Avis de la Mission régionale d'autorité environnementale de la région Nouvelle-Aquitaine sur le projet de mise en compatibilité par déclaration de projet n°3 du plan local d'urbanisme (PLU) de Oloron-Sainte-Marie (Pyrénées-Atlantiques)

n°MRAe : 2018ANA20

Dossier : PP-2017-5713

Cartographie de la localisation du secteur de projet par rapport aux zones de l'AVAP/SPR (Source : Notice de présentation)

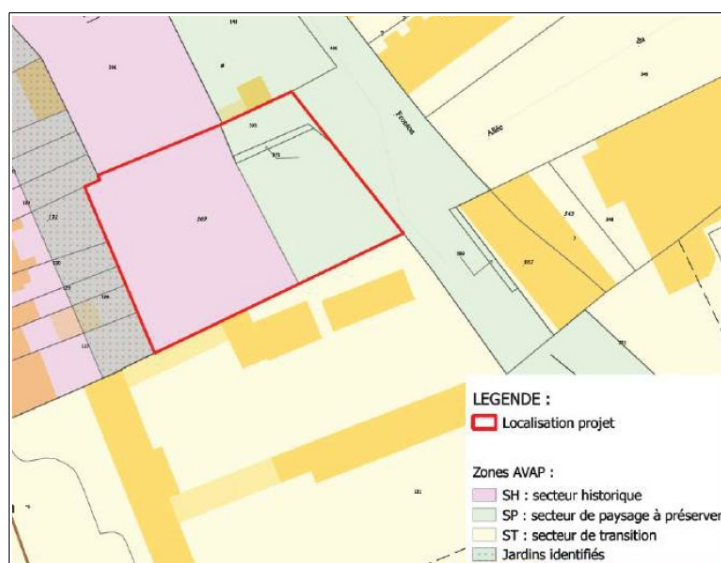
La localisation, au sein des espaces urbanisés, et la faiblesse de la superficie mobilisée réduisent de manière importante les enjeux environnementaux du secteur retenu. Toutefois, la notice de présentation met en avant l'existence d'une AVAP/SPR, créée le 12 décembre 2016, dont les dispositions, réglementairement annexées au dossier de PLU, ont valeur de servitude d'utilité publique pour le document. L'Autorité environnementale souligne que le site retenu pour le projet est couvert par deux secteurs spécifiques de l'AVAP (secteur historique (SH) et secteur de paysage à préserver (SP)).

La notice contient des explications sur la prise en compte des règles édictées par cette servitude concernant l'utilisation des sols. Il apparaît toutefois nécessaire de les compléter afin de mieux démontrer la prise en compte du règlement de l'AVAP/SPR, particulièrement au regard de l'obligation « de s'implanter à l'alignement de la rue » pour les bâtiments situés dans la zone du secteur historique. Si la commune envisage la réalisation d'une allée piétonne devant les bâtiments, il conviendra de s'assurer que celle-ci constitue bien « une rue » au sens des dispositions de l'AVAP et que le projet, ainsi que l'orientation d'aménagement et de programmation afférente, en respecte les principes visant à protéger les paysages communaux.
